**Endring av innmating til Togvarmeanlegg 1 i Lodalen*****INFORMASJON OG EVENTUELT TILTAK:***

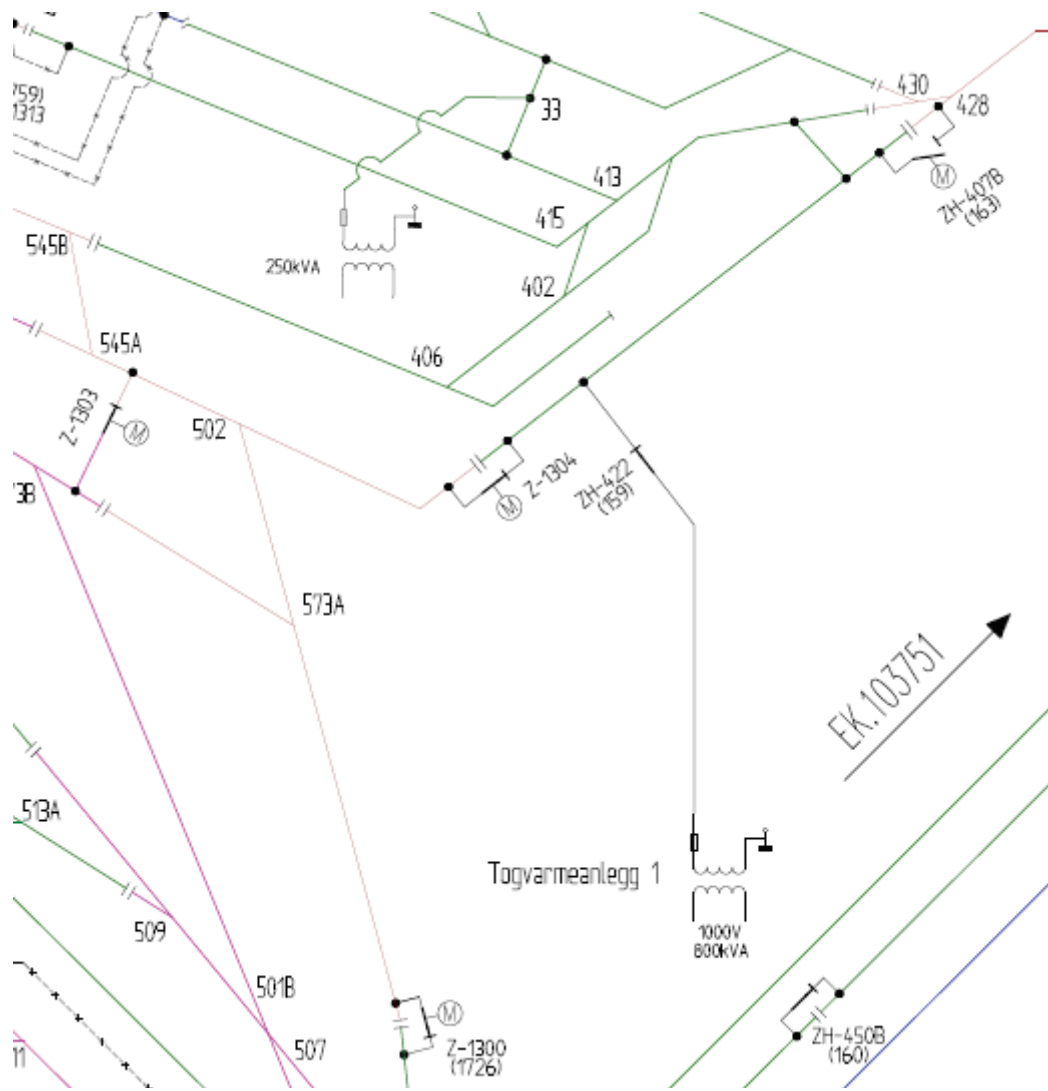
Forsyning til Togvarmeanlegg 1 i Lodalen er endret slik at aktuelt anlegget nå forsynes fra Lodalen via bryter ZH-422, og ikke fra Godstogsporet / Øvre bakkespor.

Det er montert opp en håndbetjent bryter i mast i Lodalen, og etablert luftstrekking frem til eksisterende tremast hvor det sitter en sikring, med kabel videre ned på trafo.

Høyde på luftstrekking er nå høyere over bakkenivå enn hva luftstrekking oppe fra godstogsporet var tidligere.

Det er nå satt opp noen skilt med "Høyspenning Livsfare" på etablert strekking.

Vedlagte bilder er tatt før omkobling, men luftstrekking fra tremast og opp til godstogsporet er nå demontert, slik at anlegget ikke kan spenningssettes fra to sider.
